Oggetto: [ID_VIP: 5276] **PROVINCIA DI NUORO (Progetto ed opere connesse: comuni di Perdasdefogu, Tortolì e Ulassai) – PROVINCIA DEL SUD SARDEGNA (Aree contermini DM 10/09/2010: comuni di Ballao, Escalaplano, Esterzili, Seui e Villaputzu) - Progetto di un impianto eolico denominato "ABBILA" composto da n. 8 turbine da 6 MW ciascuna, per una potenza complessiva di 48 MW (limitata a 39,2 MW), da realizzarsi nei comuni di Ulassai e Perdasdefogu, in provincia di Nuoro.**

Proponente: Sardeolica S.r.l.

Parere tecnico istruttorio della Soprintendenza speciale per il PNRR.

(da elaborato integrativo "Nota di presentazione della documentazione integrativa per il progetto Abbila" – n. AM-RTC 10000, figura n. 9, p. 52 – Legenda: ARANCIONE = aree impedito progetto ABBILA; VIOLA = aree impedito progetto BOREAS; GRIGIO = aree impedito progetti ULASSAI e MAISTU)

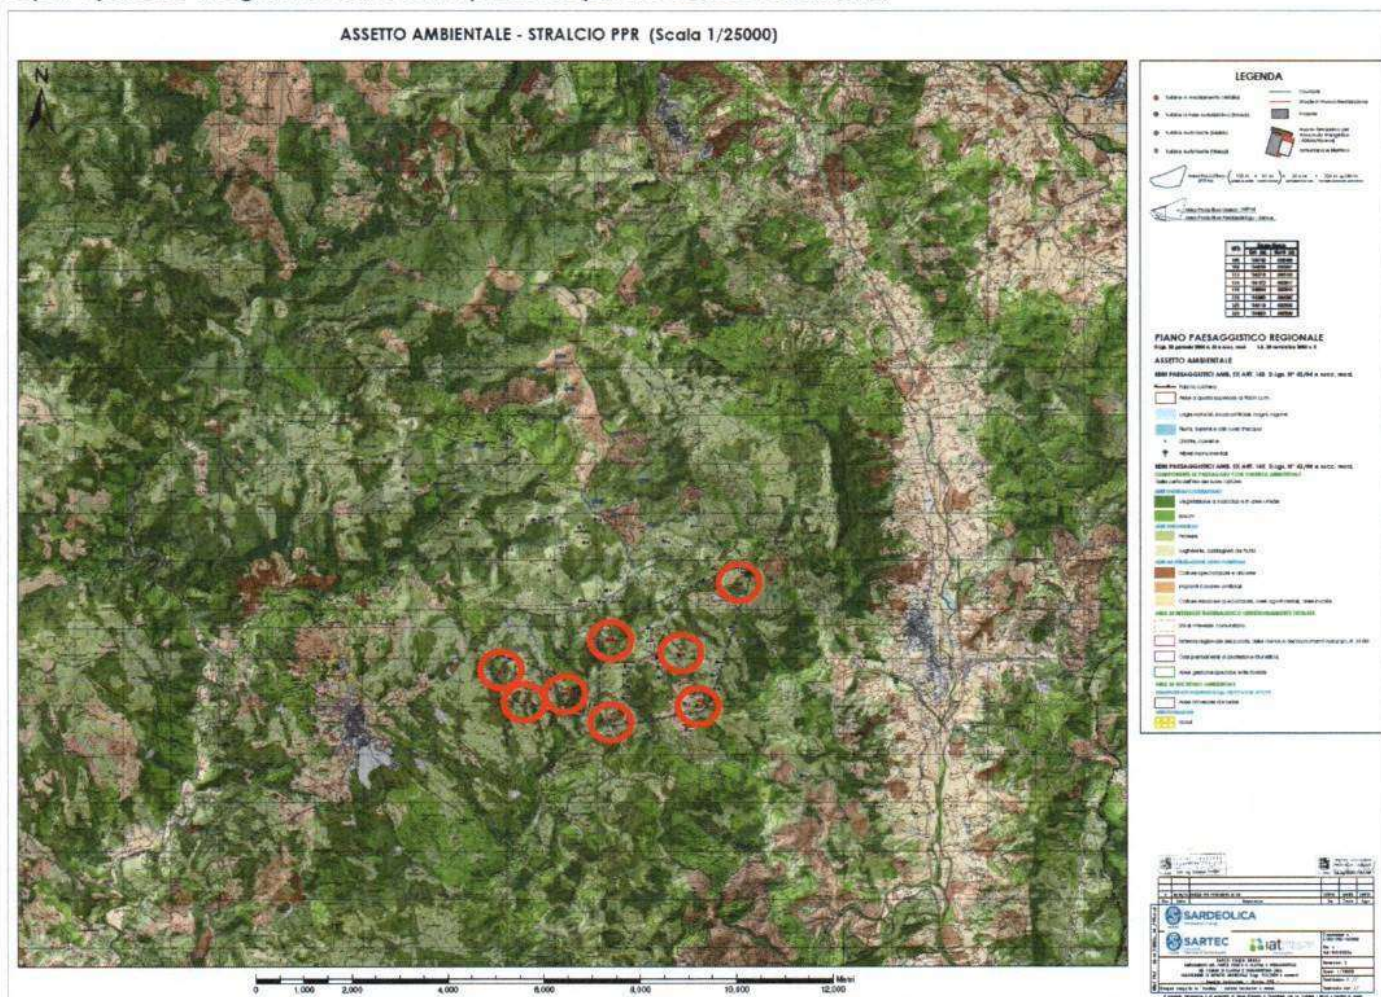
CONSIDERATO, pertanto, che il Proponente ha verificato la necessità evidenziata dalla Regione Autonoma della Sardegna di valutare e garantire in ogni caso la lotta agli incendi boschivi e che questo fattore costituisce un ulteriore e negativo impatto sul patrimonio culturale paesaggistico, costituito dai boschi, la cui conservazione è ulteriormente ribadita dal D.Lgs. n. 34 del 2018, recante "Testo unico in materia di foreste e filiere forestali", il cui art. 1, Principi, sancisce che "1. La Repubblica riconosce il patrimonio forestale nazionale come parte del capitale naturale nazionale e come bene di rilevante interesse pubblico da tutelare e valorizzare per la stabilità e il benessere delle generazioni presenti e future".

(da Fotosimulazioni di impatto estetico – percettivo – Con vista del dello spettatore, elaborato n. AM-IAS10008-9i – punto PF02, con indice identificato dal SIA come "INTRUSIONE")

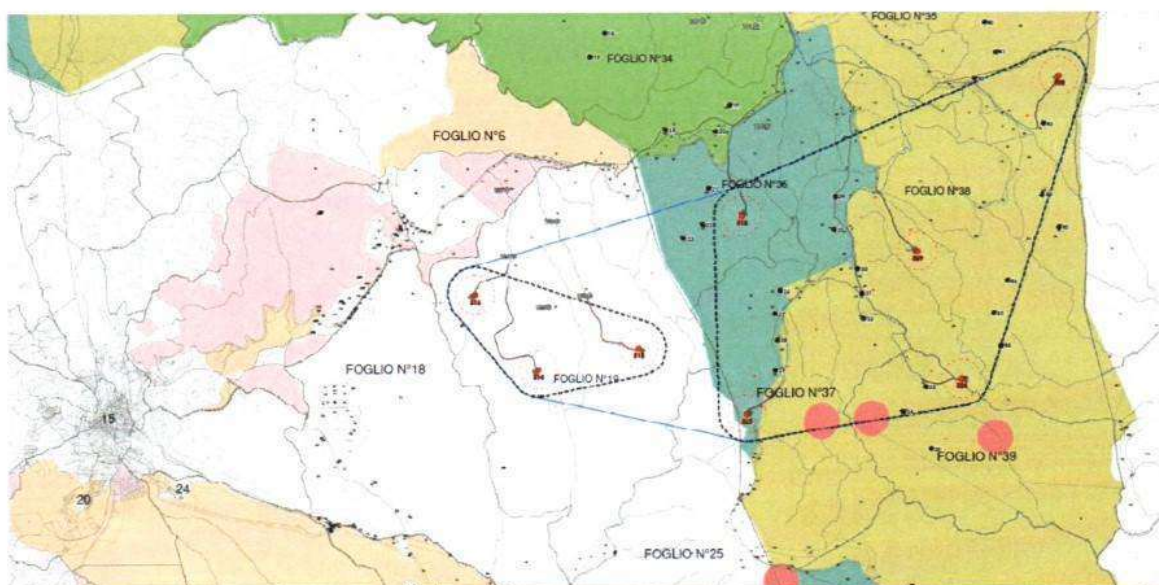
CONSIDERATO che solo i nuovi aerogeneratori industriali nn. 509, 518, 524 e, al limite, 513 proposti con il presente impianto denominato "ABBILA" possono essere considerati come collocati all'interno del "sito degli impianti eolici" esistenti (denominati "MAISTU" e "ULASSAI").

(da Carta dei siti di interesse storico-culturale, n. AM-IAS10008-5 – art. 142, comma 1, lett. h), del D.Lgs. n. 42 del 2004: colore VIOLA)

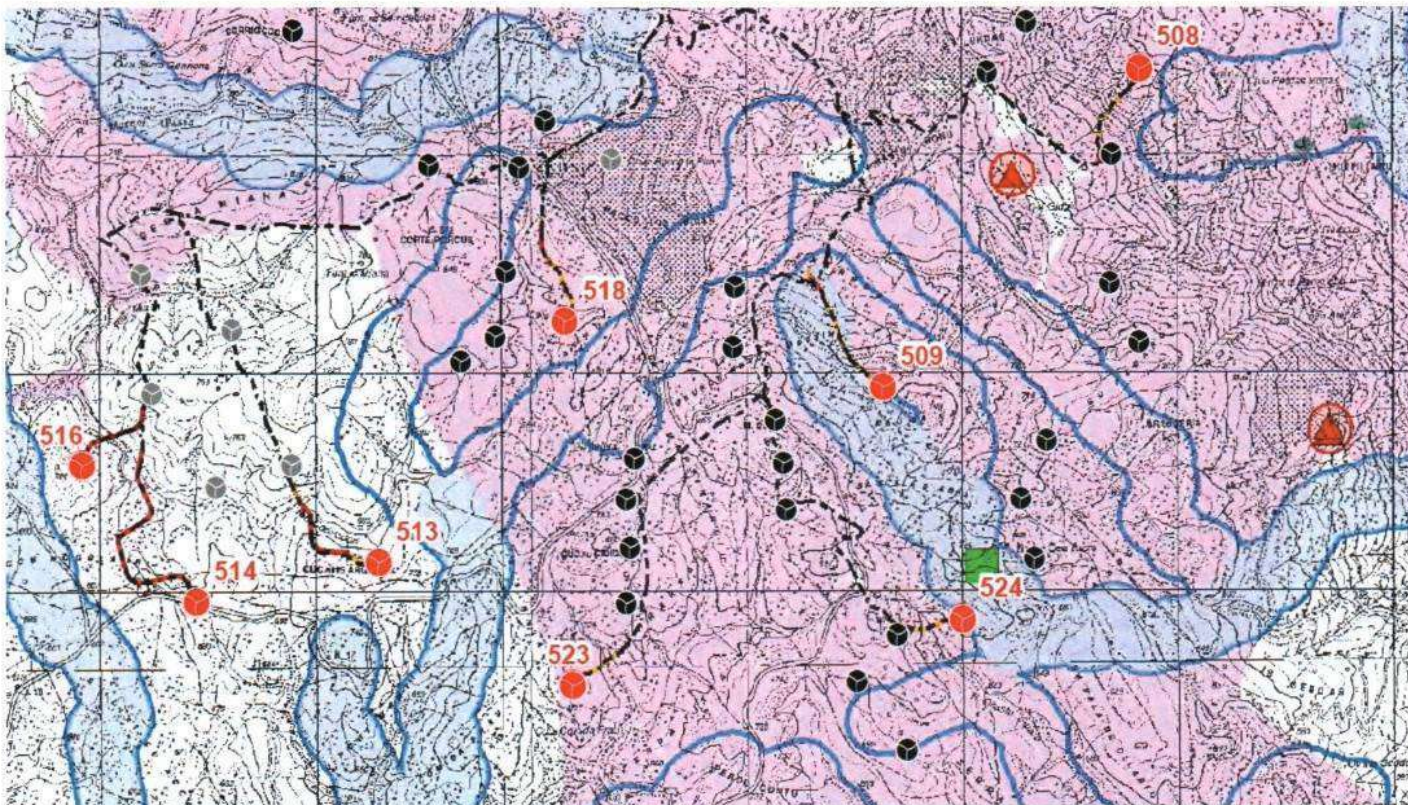
CONSIDERATO, ancor più, che gli aerogeneratori nn. 508 e 523 si posizionerebbero in aree tutelate per legge ai sensi dell'art. 142, comma 1, lett. h), del D.Lgs. n. 42 del 20004, in quanto gravate da usi civici:
